Gmina Klembów

Postępowanie nr: ZP.271.1.2.2023

WYJAŚNIENIE TREŚCI SPECYFIKACJI WARUNKÓW ZAMÓWIENIA NR 4:

Budowa Szkoły Podstawowej w Woli Rasztowskiej

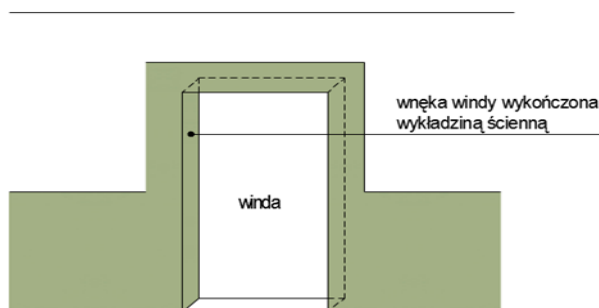
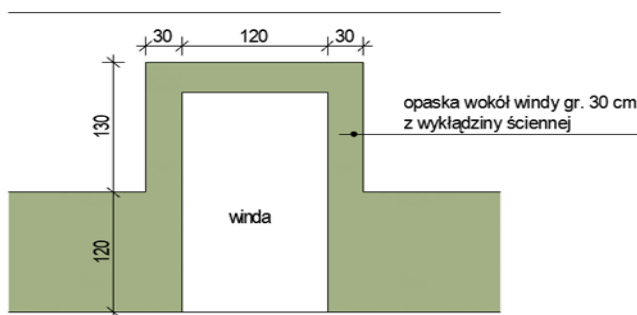
34. Prosimy o określenie jaki rodzaj sufitu należy ująć w ofercie dla pomieszczeń sanitarnych (WC/łazienki itp.).

Dla pomieszczeń sanitarnych należy przyjąć podwieszany sufit akustyczny gr. 15mm wym. 60x60 cm. Zgodnie z rysunkami: A.13 Rzut sufitów parter, A.14 Rzut sufitów – piętro.

Sufit składający się z podwieszanych paneli sufitowych z włókna szklanego z regularną krawędzią (krawędź E). Format 600x600x15 mm. Kolor NCS widocznej białej powierzchni paneli to S 0500-N. Konstrukcja w kolorze czarnym. Powierzchnia sufitu powinna mieć współczynnik odbicia światła 84%. Sufit powinien mieć klasę dźwiękochłonności A, ważony współczynnik pochłaniania dźwięku α_w równy 1,00 oraz praktyczne współczynniki pochłaniania dźwięku w paśmie oktawowym (całkowita wysokość systemu: 200 mm).
